Determinazione dirigenziale	n. DET-AMB-2024-4718 del 02/09/2024
Oggetto	DPR n. 59/2013, LR n. 13/2015 - SOCIETA' NUOVA LAC SRL CON SEDE LEGALE IN COMUNE DI SANTARCANGELO DI ROMAGNA - VIA DELL'INDUSTRIA, 2 - PER L'ESERCIZIO DELL'ATTIVITÀ DI LAVANDERIA INDUSTRIALE - NELLO STABILIMENTO SITO IN COMUNE DI SANTARCANGELO DI ROMAGNA - VIA DELL'INDUSTRIA, 2. AGGIORNAMENTO AUA N. 3899 DEL 22/08/2019
Proposta	n. PDET-AMB-2024-4937 del 02/09/2024
Struttura adottante	Servizio Autorizzazioni e Concessioni di Rimini
Dirigente adottante	STEFANO RENATO DE DONATO

OGGETTO: DPR n. 59/2013, LR n. 13/2015 - SOCIETA' NUOVA LAC SRL CON SEDE LEGALE IN COMUNE DI SANTARCANGELO DI ROMAGNA - VIA DELL'INDUSTRIA, 2 - PER L'ESERCIZIO DELL'ATTIVITÀ DI LAVANDERIA INDUSTRIALE - NELLO STABILIMENTO SITO IN COMUNE DI SANTARCANGELO DI ROMAGNA - VIA DELL'INDUSTRIA, 2. AGGIORNAMENTO AUA N. 3899 DEL 22/08/2019.

- PIANO TERRA - scala 1:200	
NUOVA LAC S.r.l. Via Dell'Industria n.2 Santarcangelo di Romagna (RN)	
Progetto Ambiente <small>di Concorso per: "Piani Ambientali per: Roma e C."</small> <small>Disegnato da Ing. Paolo Agnola Parodi</small> <small>Autore: SIMONCINI</small>

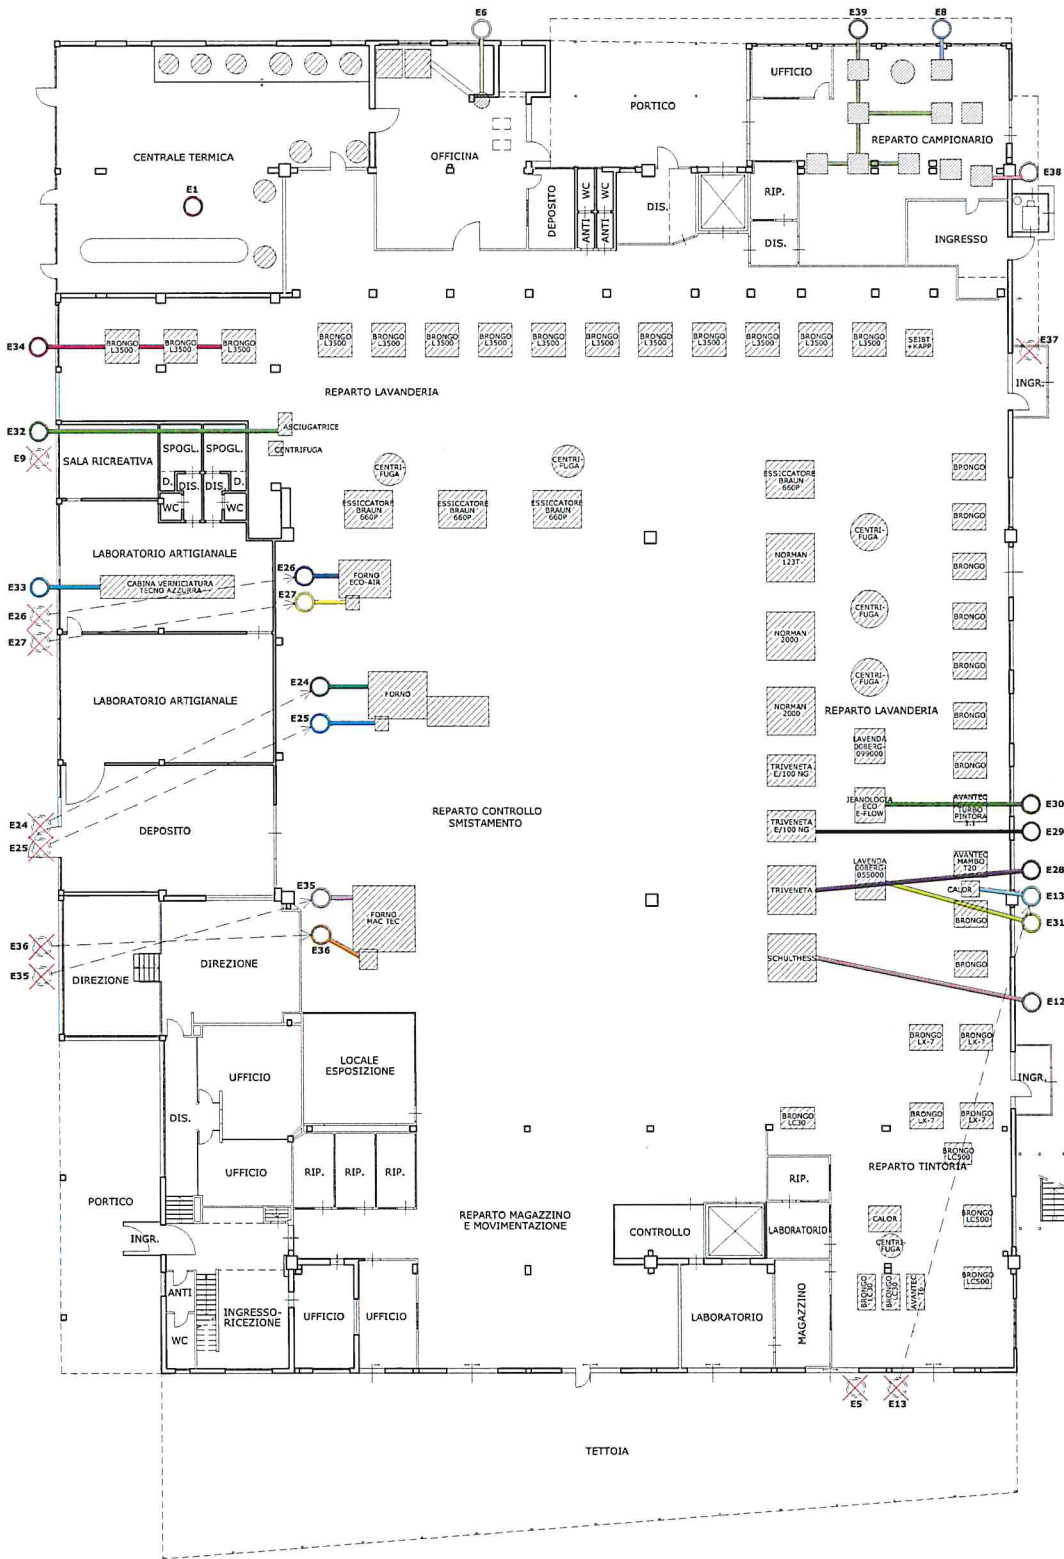
- di stralciare dall'Allegato A del summenzionato provvedimento i seguenti punti di emissione:

E5 - ASCIUGATURA TESSILI

E9 - CABINA DI VERNICIATURA A SECCO

E17 - ASPIRAZIONE GRAFFIATURA MANICHINI

E18 - ASPIRAZIONE GRAFFIATURA MANICHINI

E21 - STAMPA ESSICCAZIONE FORNO SERIGRAFICO 1

E37 - CENTRALE TERMICA A SERVIZIO DELL'AREA CAMPIONARIO;

- di allegare la planimetria dello stabilimento aggiornata in quanto i sottoriportati punti di emissione sono stati spostati:
E13 - FORNO ESSICCATORE
E24 -FORNO ESSICCAZIONE
E25 - BRUCIATORE ASSERVITO AL FORNO DI ESSICCAZIONE
E26 - FORNO DI ASCIUGATURA ABITI
E27 - BRUCIATORE ASSERVITO AL FORNO DI ASCIUGATURA ABITI
E35 - ESSICCATORE INDUSTRIALE
E36 - FORNO POLIMERIZZO RESINA;

RITENUTO opportuno aggiornare il provvedimento DET-AMB-2019-3899 del 22/08/2019 intestandolo alla Società NUOVA LAC Srl, stralciano dall'autorizzazione i punti di emissione disattivati e allegando la planimetria aggiornata con i punti di emissione spostati;
